基本情况：

调整原因:为进一步落实《天津市“十四五”时期体育公园建设方案》，推动地区公园绿地以及供水设施建设，拟对于6个地块进行细分导则调整。

空港物流加工区分区JDi(10)02单元03、04街坊部分地块细分导则调整公示

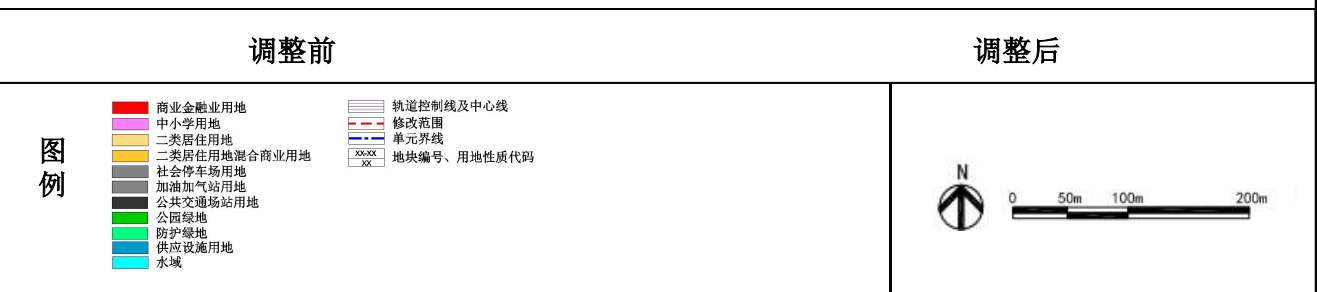
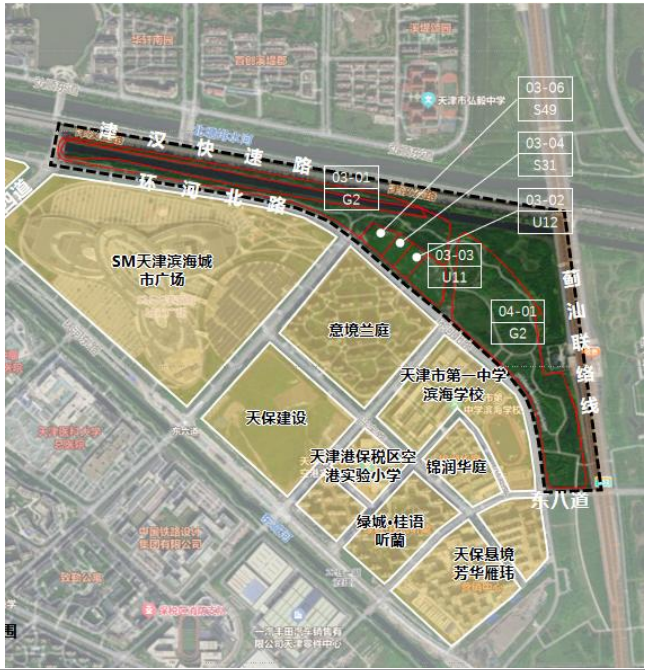
（1）将03-01地块划分为03-01A、B两个地块，其中：A地块用地面积为8.24公顷，用地性质保持不变，B地块用地面积为2.19公顷，用地性质调整为公园绿地，满足体育公园建设需求；

（2）调整03-03地块位置及形状，由临近环河北道向北移至150m卫生防护距离之外，用地性质、用地面积保持不变；

（3）03-02、03-04、03-06地块结合03-01、03-03地块调整，调整地块位置及形状，用地性质、用地面积保持不变；

（4）将04-01地块调整为04-01A、04-01B两个地块，其中：04-01A地块宽度沿蓟汕联络线道路红线按50m控制，用地面积为4.70公顷，用地性质为防护绿地，满足防护要求；04-01B地块用地性质调整为公园绿地，用地面积为7.26公顷。
